島根原子力発電所第2号機 指摘事項に対する回答整理表(強度計算方法)

島根原子力発電所第2号機 工認記載適正化箇所(強度計算方法)

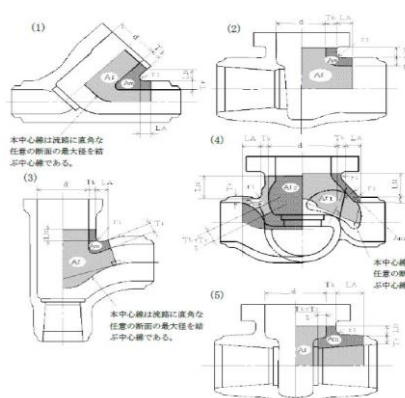
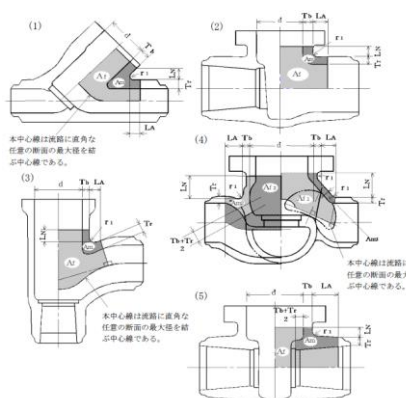
7	NS2-添3-002-02	VI-3-2-2 クラス1管の強度計算方法	P.61	「別紙1 基本板厚計算書の概略系統図記載要領」の4.1(4)d.の系統名称について記載の適正化を行いました。 (新) 機器ドレン系 (旧) 洗濯廃液系	2022/1/31
